ALTRE SEI DOMANDE dal COCOMPAER

Quartiere Navile Sala Masina 27/06/2018

Paolo Serra

Bologna_urbana, wind rose

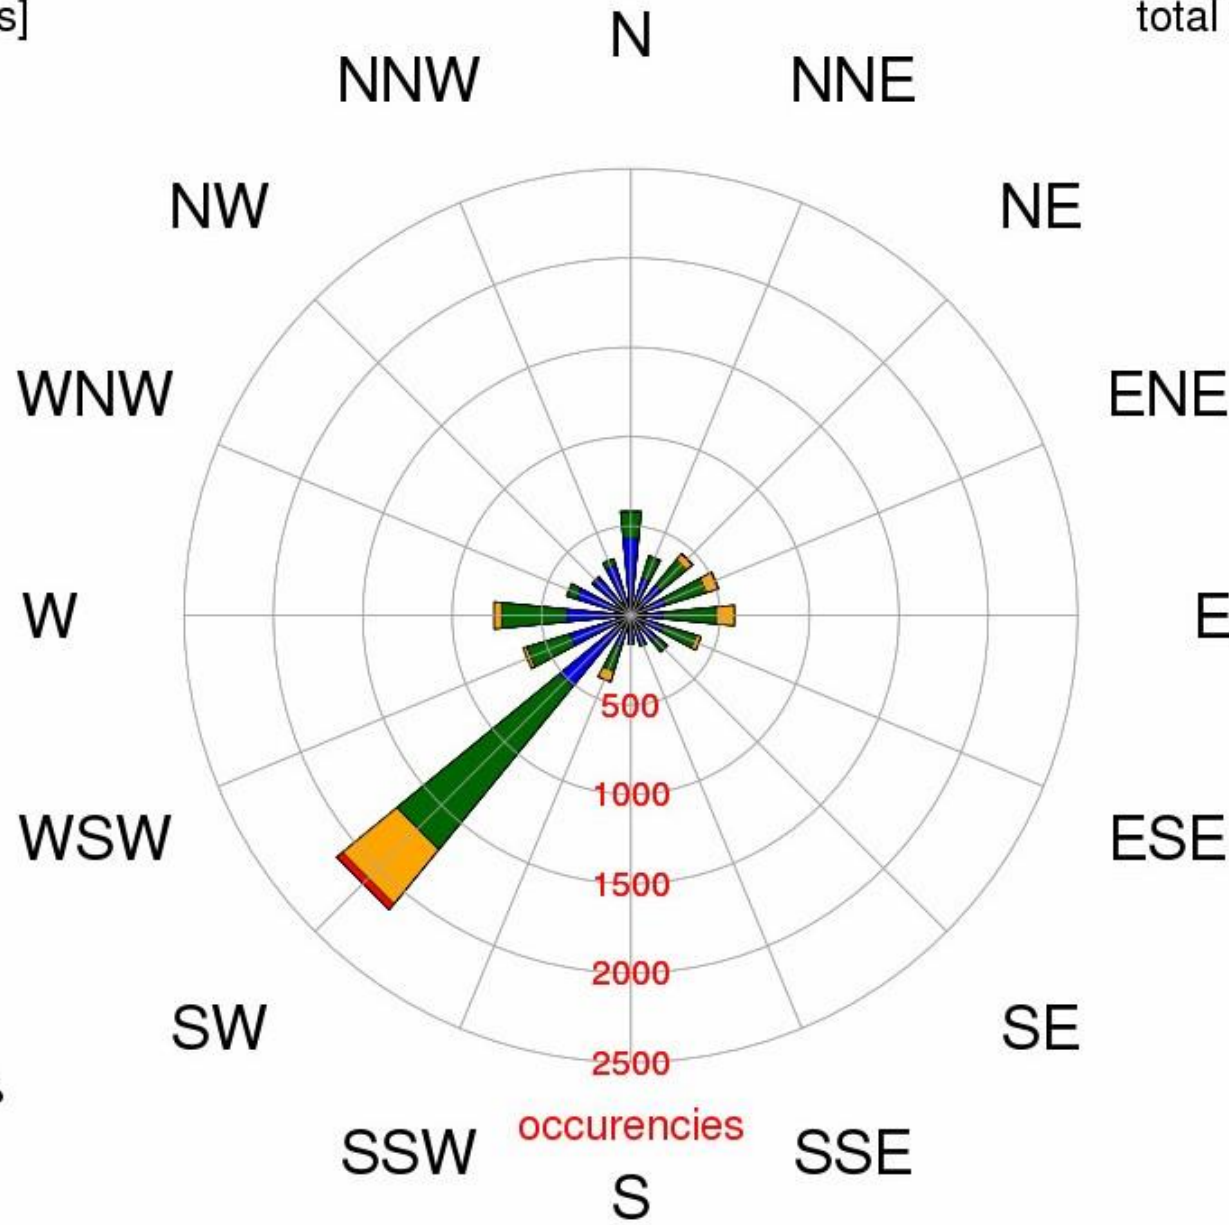
Uno studio Arpae ci informa, a pg 18, che nel **90% dei casi, la ventosità a Borgo Panigale è sotto i 2 nodi (e nel 50% sotto 1 nodo)** e la direzione prevalente è **sud-ovest**, quindi trasversale ma comunque con tendenza ovest. **Perchè la pista 12 a est continua ad essere la preferita per i decolli?**
